志賀原子力発電所2号炉
敷地の地質・地質構造について

敷地内断層の活動性評価
(コメント回答)

2023年3月3日
北陸電力株式会社

敷地における分析結果と文献に基づく粘土鉱物の Al_2O_3 と Fe_2O_3 の含有量

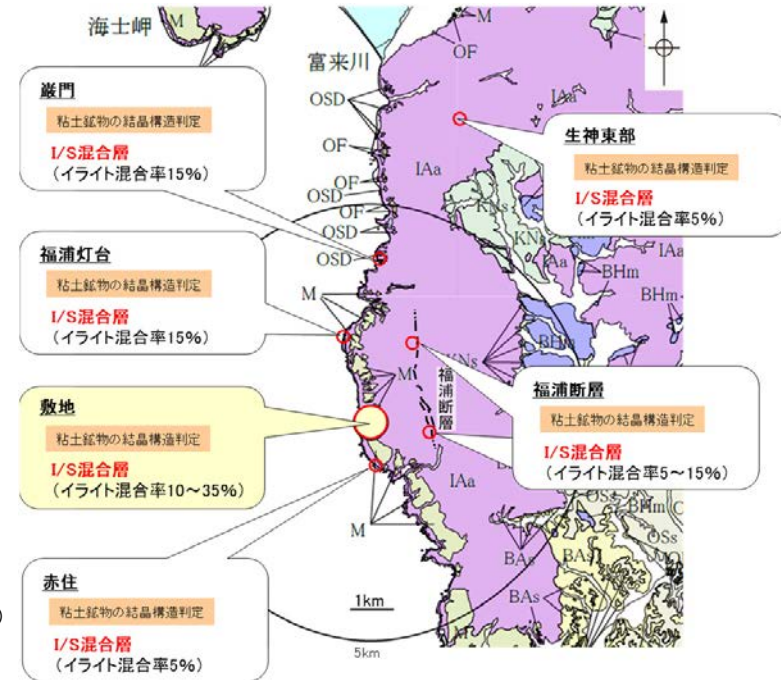
No	コメント	回答概要
129	敷地の粘土鉱物のEPMA分析の結果, AlとFeの含有量の違いが生じた原因の考察について, より具体的に記載すること。	<ul style="list-style-type: none">・EPMA分析で確認したAlとFeの含有量の違いの原因を推定する目的で, 文献や母岩の化学組成を踏まえて考察を行った。・敷地の粘土鉱物におけるAlとFeの含有量の違いは, これらの粘土鉱物が形成される際に, 反応する間隙水や熱水の性質にばらつきがあったことを反映している可能性が考えられる。

○敷地のI/S混合層における Al_2O_3 、 Fe_2O_3 の含有量は、複数の集団には分かれられないものの、漸移的な分布を示す(左下図)。これについて、以下の通り考察した。

- ・文献調査(吉村, 2001; Deer et al., 2013 など)によれば、変質作用により生成される粘土鉱物について、場所によりその化学組成が異なる原因は、主に ①温度、②母岩や母材の性質、③反応する溶液(間隙水や熱水)の性質、の違いによるものと考えられる。
- ・①温度については、I/S混合層が敷地周辺にも広く認められ、敷地周辺一帯が同じような環境下で変質を被ったと考えられることや(次頁)、敷地が少なくとも曹長石化するような高温の熱水の影響は受けていないことから(次々頁)、これらは同程度の温度環境で生成したと考えられる。
- ・②母岩や母材の性質については、試料採取位置の母岩が共通して別所岳安山岩類からなり、敷地の安山岩の既往の分析結果に基づけば大きな組成のばらつきは認められないことから(P.11)、母岩や母材の性質に大きなばらつきはないと考えられる。
- ・以上のことを踏まえると、敷地のI/S混合層における Al_2O_3 、 Fe_2O_3 の含有量が漸移的な分布を示すことは、③反応する溶液(間隙水や熱水)の性質^{※1}にばらつきがあったことを反映している可能性が考えられる。

○敷地の粘土鉱物のEPMA分析結果におけるAlとFeの含有量の違いは、これらの粘土鉱物が形成される際に、反応する間隙水や熱水の性質^{※1}にばらつきがあったことを反映している可能性が考えられる。

福浦断層_OS-2孔

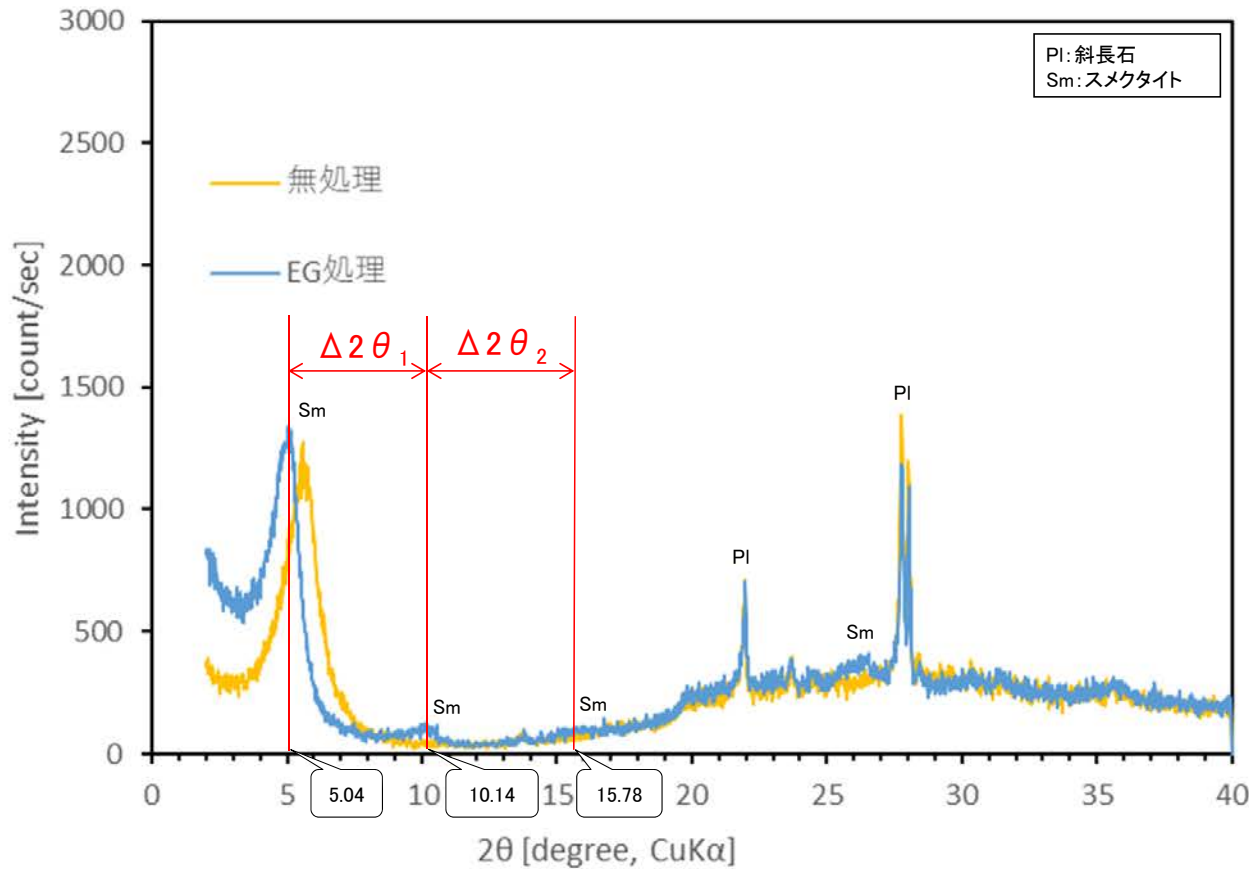
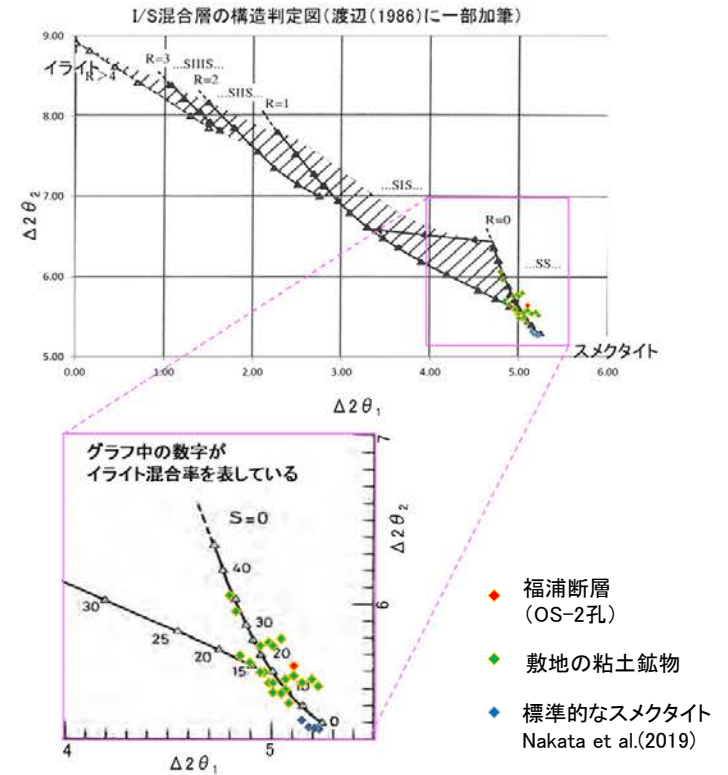
No	コメント	回答概要
130	FK-1孔のイライト混合率が敷地の粘土鉱物(I/S混合層)に比べて小さいことについて、福浦断層の粘土鉱物のXRD分析データを追加し、データに基づく考察を加えること。	<ul style="list-style-type: none">・福浦断層のイライト混合率はFK-1孔のXRD分析のみで評価していたが、データの客観性向上を目的に福浦断層南部(OS-2孔, OS-3'孔)で追加のXRD分析を行い、結晶構造判定を実施した。・その結果、福浦断層全体のイライト混合率が敷地よりも小さい傾向は認められず、敷地周辺一帯は同じような温度環境下で変質を被ったと判断した。

・OS-2孔の粘土鉱物でXRD分析による結晶構造判定を実施した結果、この粘土鉱物はI/S混合層であると判定した。

渡辺(1986)による I/S混合層構造判定	I/S混合層(R=0)
渡辺(1981)による イライト混合割合	イライトが15%程度混合

採取したブロックの写真と断面位置

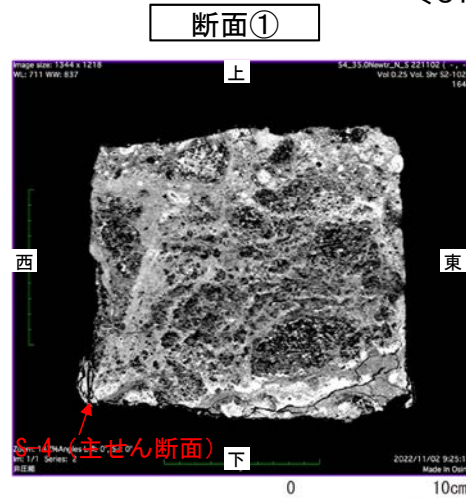
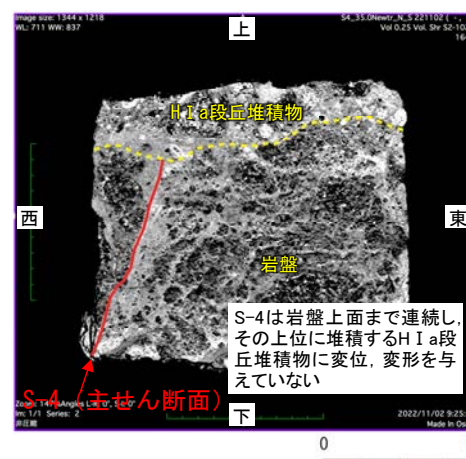
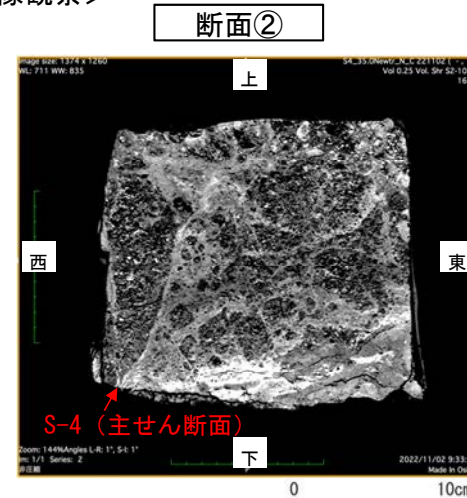
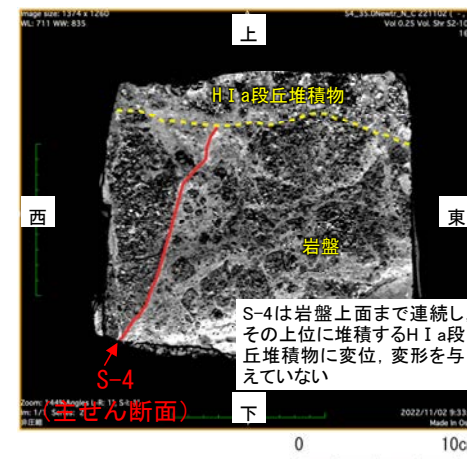
35m盤トレンチの新北面において、ブロックサンプリング等を実施し、断層が岩盤上面まで達しているか確認し、当該地点で上載地層法が適用可能か検討すること。

○35m盤トレンチの旧北面では岩盤上面から約1m区間でS-4が不明瞭であったことから、その北東側で追加掘削(次頁)を行ったところ、新北面では明瞭なS-4がより上方まで連続していることが確認されたが、岩盤上面から約15cm区間でS-4が不明瞭であった(第1049回審査会合及び第2回現地調査で説明)。
 ○そこで、今回、このS-4が岩盤上面で不明瞭となっている区間において、ブロックサンプリングを実施し、その内部状況をCT画像により詳細に観察した。
 ○CT画像観察の結果、S-4は岩盤上面まで連続し、その上位に堆積するH I a段丘堆積物に変位、変形を与えていないことを確認した。
 ○さらに、掘り込み後の壁面においても、目視観察レベルで同様な状況を確認した。

○CT画像観察及び掘り込み後の壁面の観察の結果、S-4は岩盤上面まで連続して認められ、その上位のH I a段丘堆積物に変位・変形を与えていないことを確認したことから、当該地点の上載地層法データを、S-4の活動性評価の根拠として用いることとする。

写真① S-1 L-12.2孔(深度41.8～42.0m)

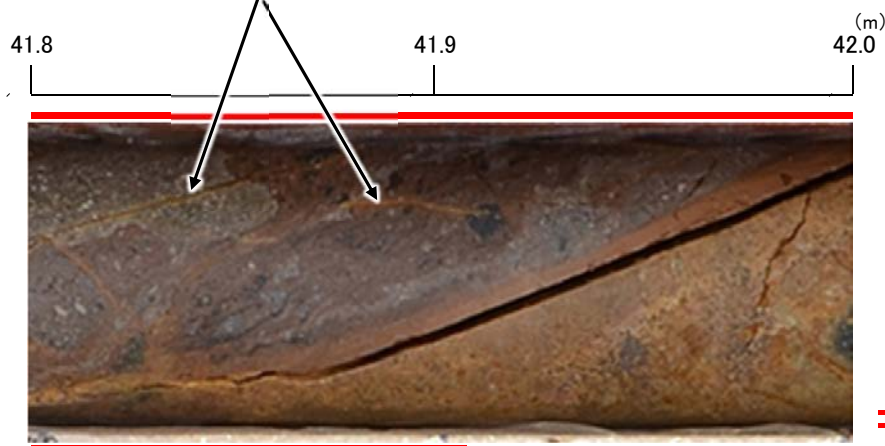
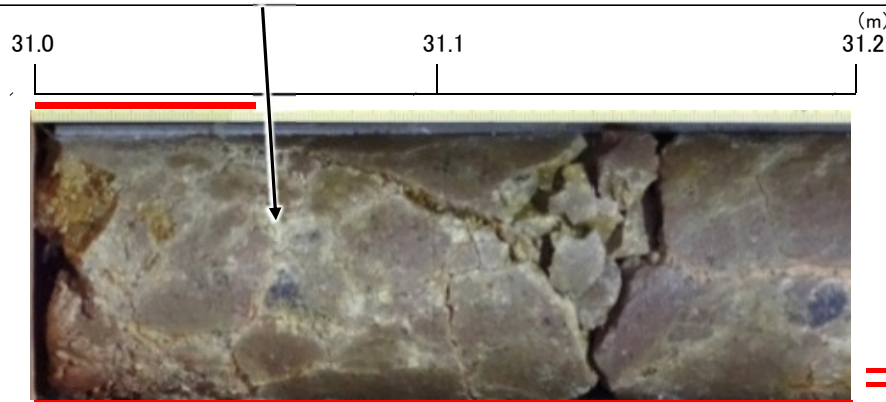
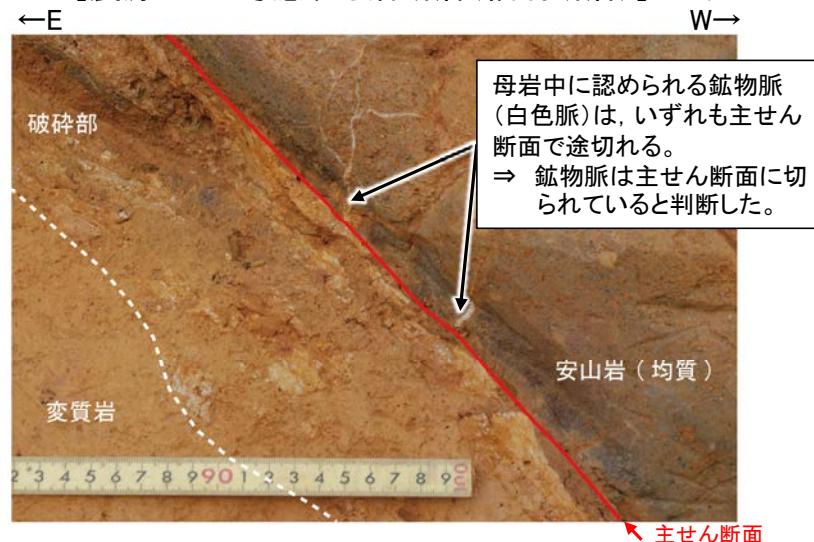
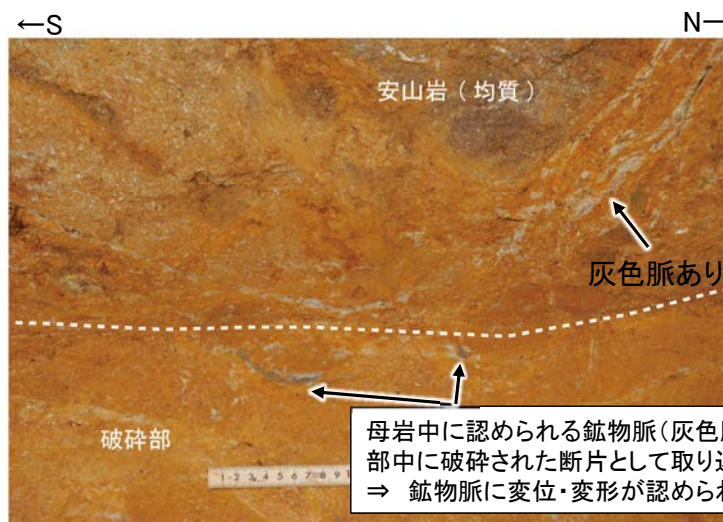
福浦断層の大坪川ダム右岸北道路法面・南道路底盤において、敷地内断層と異なる点として、白色脈が断層によって切られている状況の観察結果を示すこと。

○敷地内断層では破碎部中に鈳物脈が確認され、鈳物脈に変位・変形は認められない(写真①②)のに対し、震源として考慮する活断層では母岩に認められる鈳物脈は主せん断面や破碎部に切られており、鈳物脈に変位・変形が認められる(写真③④)。

○これは、敷地内断層では鈳物脈の生成以前に断層活動があり破碎部が形成したと判断されるのに対し、震源として考慮する活断層では鈳物脈の生成後に断層活動があったことを示す。

○以上より、敷地内断層は震源として考慮する活断層と異なる破碎部性状を有しており、敷地内断層の最新活動はI/S混合層の生成以前と評価したと整合する。

コア写真(F-1'孔 36.0~36.3m) ○ 試料採取位置

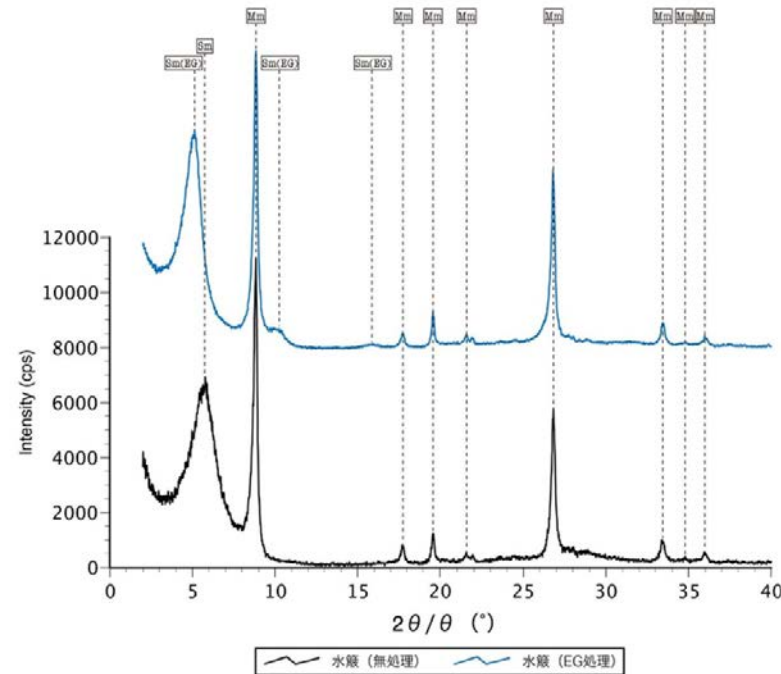
大坪川ダム付近のボーリングコアで認められる青色の物質(セラドナイト)のK-Ar年代分析データを資料に添付すること。

- 敷地近傍(F-1'孔)で確認された緑灰色の粘土鉱物について、敷地の変質鉱物の生成環境に関する評価との関係を確認するため、以下の分析・調査を行った。
- XRD分析の結果、緑灰色の粘土鉱物はセラドナイトであることを確認した(下図)。
- 文献調査の結果、Odin et al.(1988)は、酸素同位体温度計から求められたセラドナイトの生成温度は6~84℃としている(次頁)。
- K-Ar年代分析の結果、緑灰色の粘土鉱物(セラドナイト)のK-Ar年代値は11.8±0.4Maを示す(下表)。

○上記の調査の結果、セラドナイトとI/S混合層はいずれも50℃以上で生成し、K-Ar年代値もほぼ同じ値を示すことから、敷地近傍のセラドナイトとI/S混合層はほぼ同様な温度環境で生成したと判断した。

範囲A写真(G-1.5-80孔 薄片③)

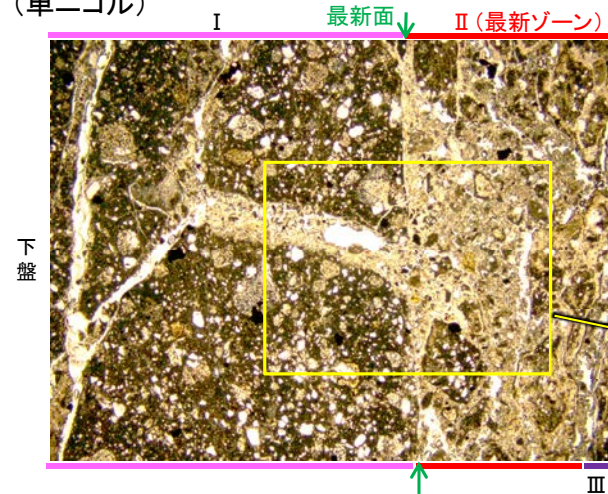
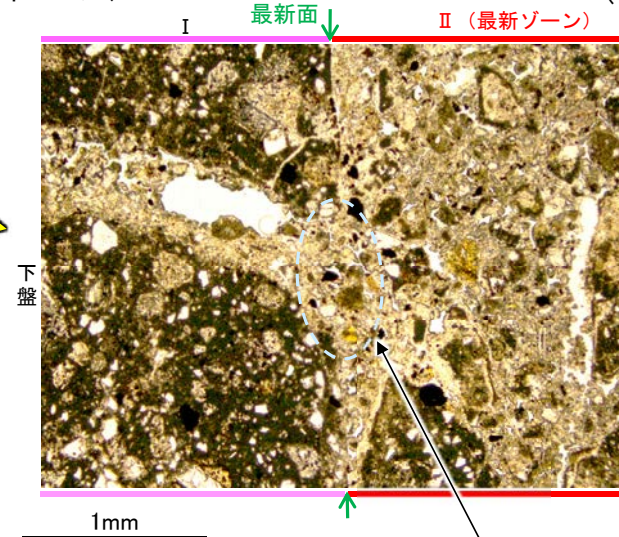
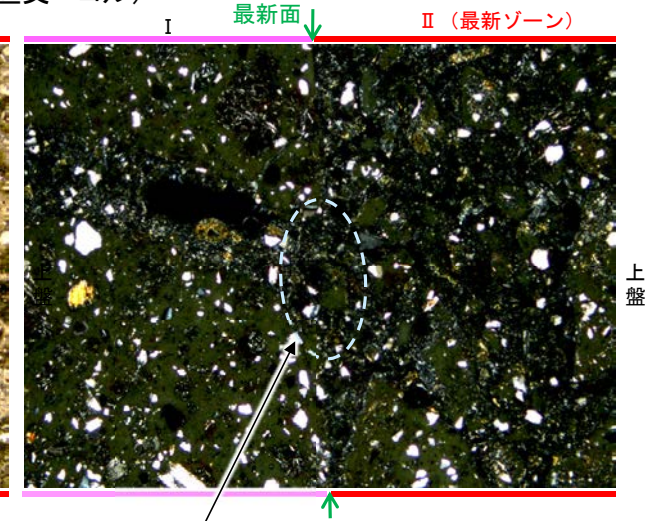
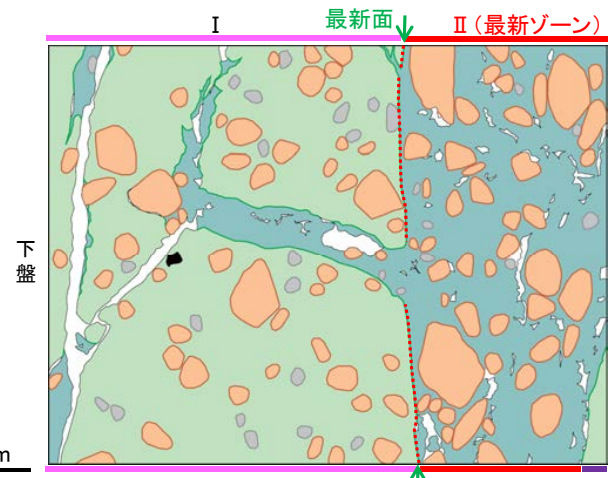
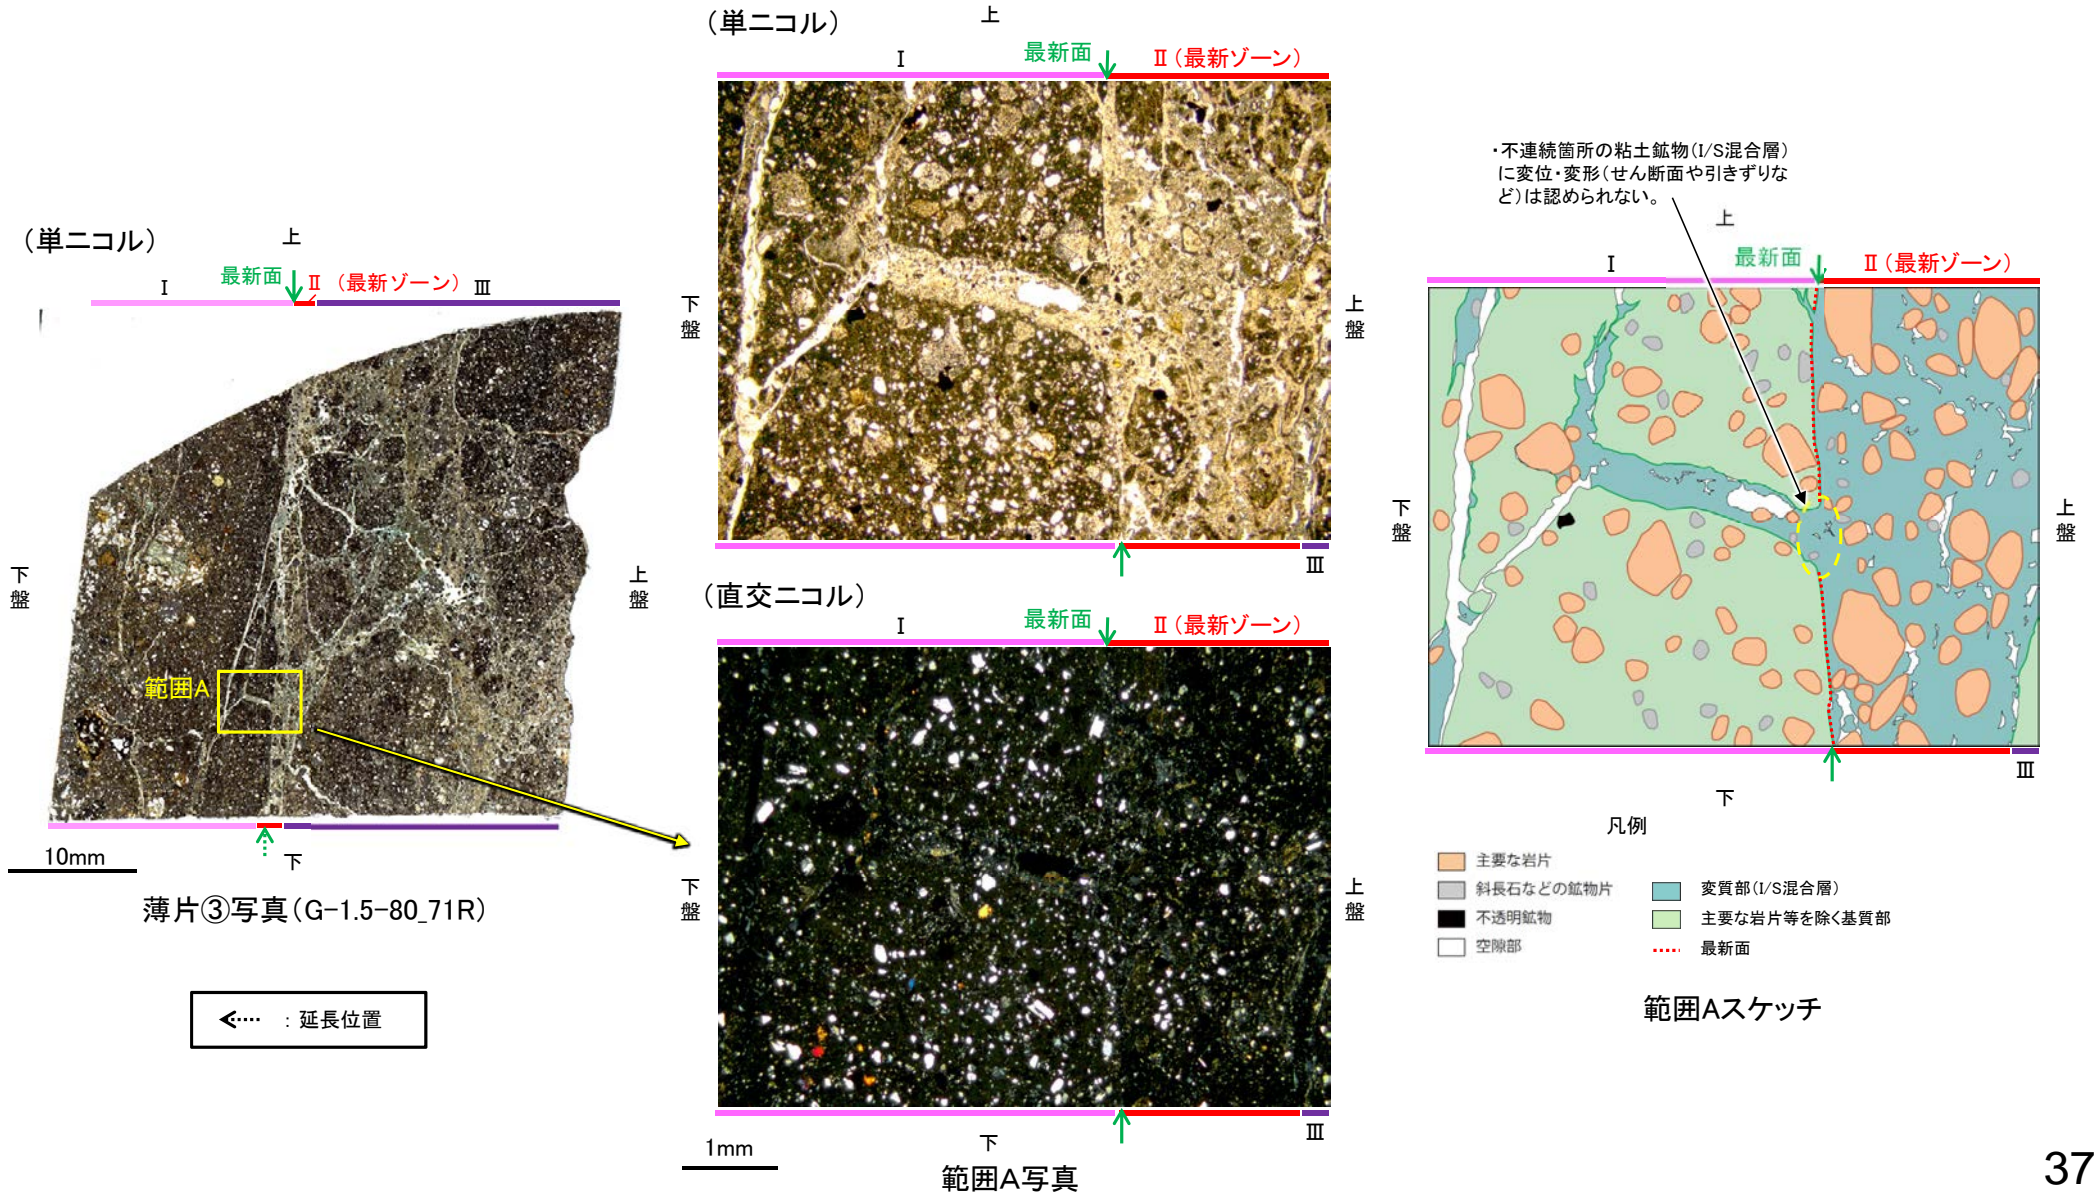
K-2 H-1.1-87孔 範囲B

最新面1と鉱物脈の関係については範囲Aで評価しているが、範囲Bにおいて、最新面1の延長上の鉱物脈中に色境界があり、鉱物脈が明確に最新面1を横断しているか分かりづらいため、既存の薄片の詳細観察あるいは新たに作成した薄片等を用いて、より詳細に説明すること。

○第1073回審査会合以降、G-1.5-80孔 薄片③を新たに追加して観察を行った。

○G-1.5-80孔 薄片③の範囲Aにおいて、粘土鉱物(I/S混合層)が最新面を横断して分布し、最新面が不連続になっており、不連続箇所(粘土鉱物(I/S混合層))に変位・変形は認められない。

・粘土鉱物(I/S混合層)が最新面を横断して分布し、最新面が不連続になっており、不連続箇所(粘土鉱物(I/S混合層))に変位・変形(せん断面や引きずりなど)は認められない。
